Côte Sainte Catherine, un élément structurant du projet Éco-Vallée des deux Rivières.

Aménagement de la
côte Sainte-
Catherine, un beau
projet qui comporte
des manques et des
éléments
à modifier....

Principe de la proposition alternative Stationnement tous véhicules.

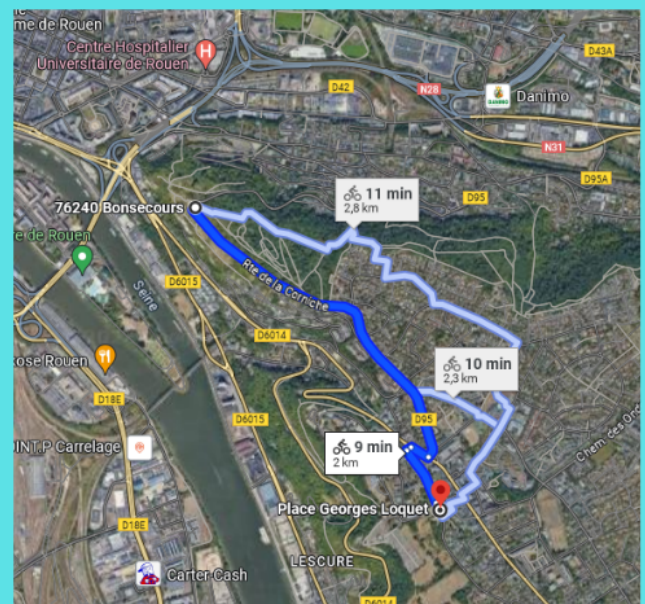
Nous proposons de faire de la place Loquet un véritable départ vers le belvédère qui soit balisé et signalisé spécifiquement pour les piétons et les vélos. Nous proposons qu'une station automatique de LoVélo location courte durée soit installée sur cette place de façon à ce que les visiteurs puissent louer un vélo pour aller jusqu'au belvédère. A l'aller, l'itinéraire piéton représente 27 minutes pour un linéaire de 1.9 km et 31 mètres de dénivelé et l'itinéraire cycliste représente 9 minutes pour un linéaire de 2 km et toujours 31 mètres de dénivelé.

Ces deux itinéraires sont à aménager pour que les déplacements doux soient confortables avec un bon balisage et une bonne signalétique.
